**Dotyczy: postępowania w trybie negocjacje z ogłoszeniem na Centrum Sportowo
– Rekreacyjne – rewitalizacja obszaru powojkowego w Pile rejon ul.
Podchorążych – Kossaka**

Zgodnie z art.38 ust. 1 ustawy Prawo Zamówień Publicznych Zamawiający udziela wyjaśnień oraz modyfikacji dotyczących ww postępowania:

Dla przypomnienia Zamawiający dołącza załącznik graficzny do PF-U, który znajdował się w materiałach przetargowych załączonych na etapie składania oferty wstępnej.

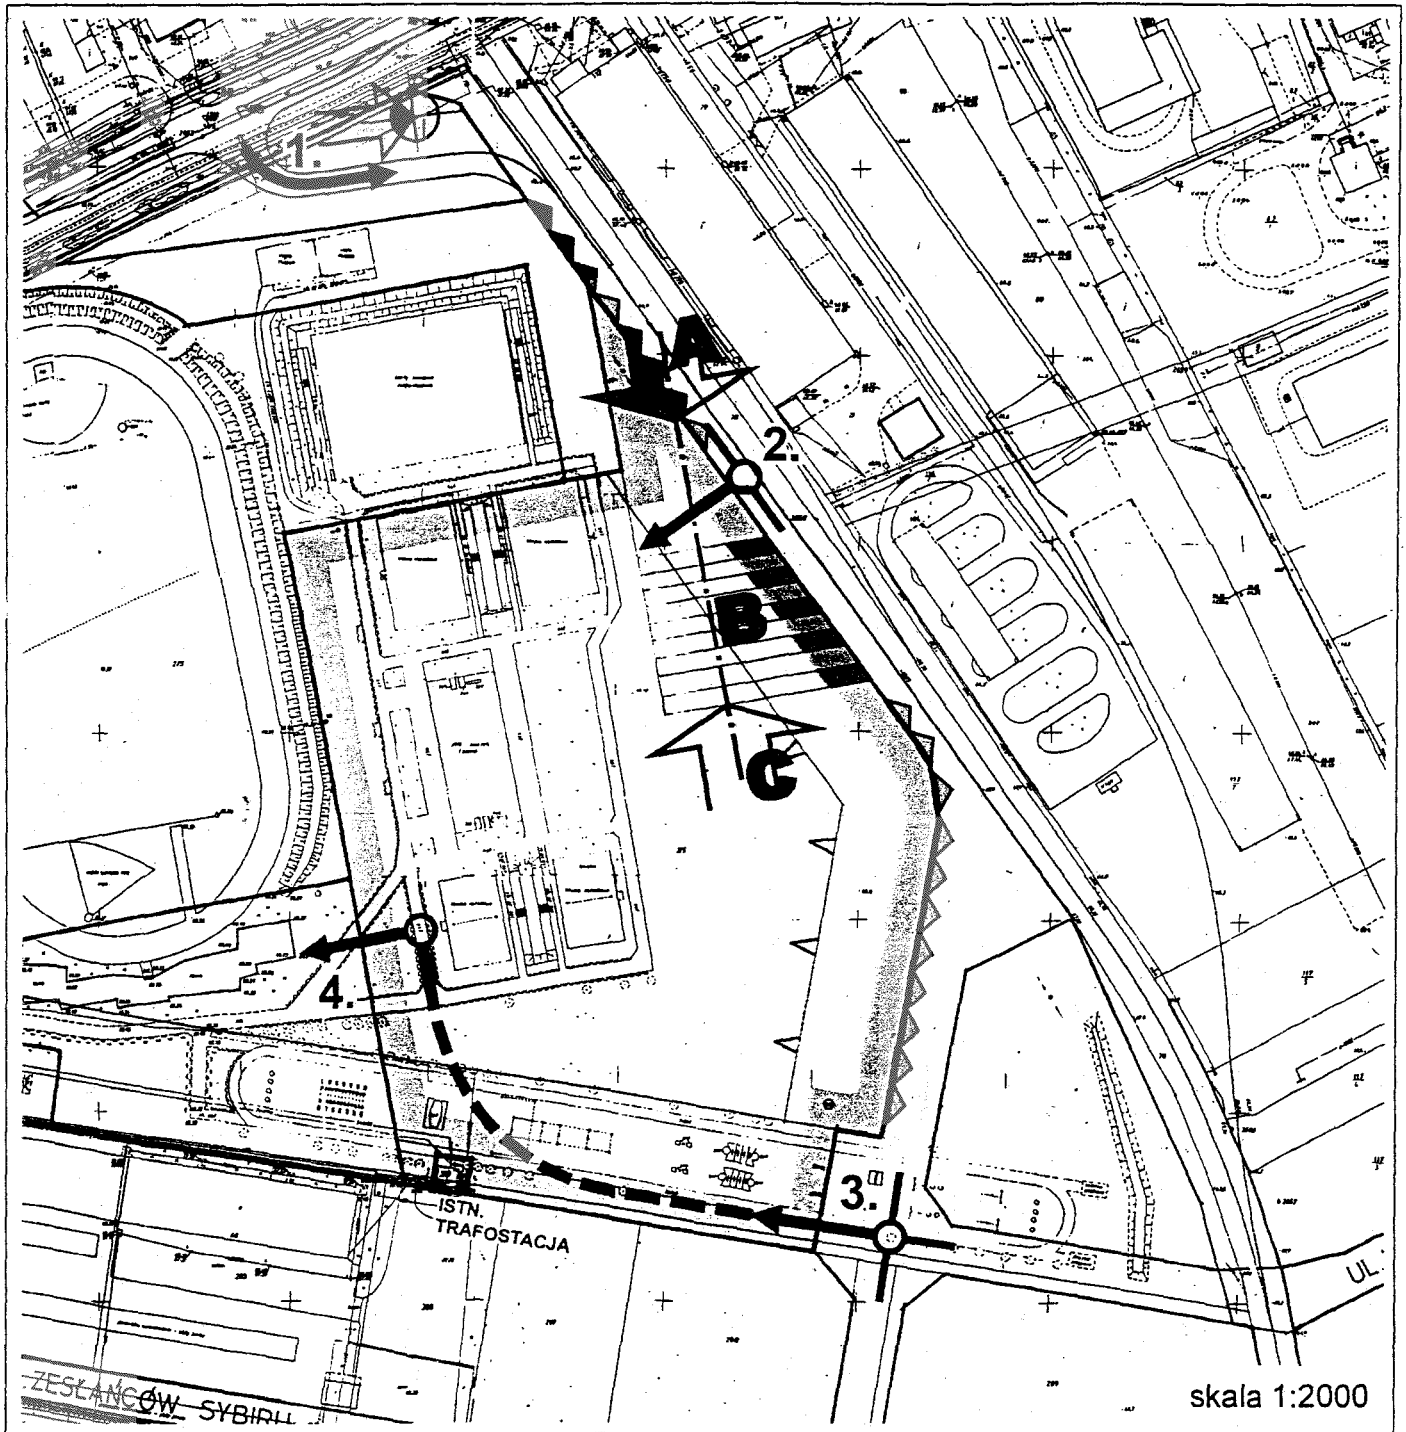
e/ *Droga łącząca skrzyżowanie ul. Zesłańców Sybiru z drogą wewnętrzną obsługującą teren boisk wypada w pasie drzew. Czy drzewa należy skalkulować jako „do wycinki” czy należy przesunąć projektowaną drogę?*

Odp. Sugerowana obsługa wewnętrzna terenu – powiązanie komunikacyjne pomiędzy pkt 3 i 4 załącznika graficznego do PF-U wymaga rozwiązań projektowych wykonawcy i stanowi to część przedmiotu zamówienia. Jeśli to rozwiązanie projektowe wymagać będzie wycinki drzew, zastosowanie będą miały zapisy pkt 10.6 PF-U.

Dopuszczalne jest przesunięcie tej drogi wewnętrznej z zachowaniem jednak wymaganego zjazdu ze skrzyżowania w pkt 3.
